Arbeitsblatt DWA-A 904

Richtlinien für die Anlage und Dimensionierung ländlicher Wege (RLW)

Korrekturhinweis von Oktober 2026

Seite 69, Gleichung (1):

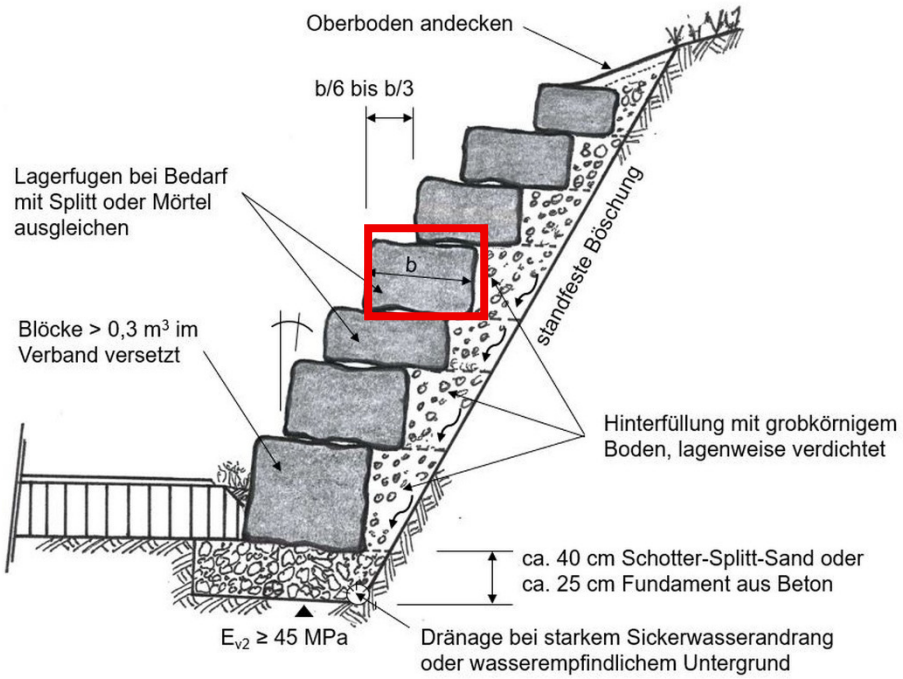
Bitte korrigieren Sie Gleichung (1) folgendermaßen:

$$i_{max} = r_a - \sqrt{(r_a^2 - D^2)}$$
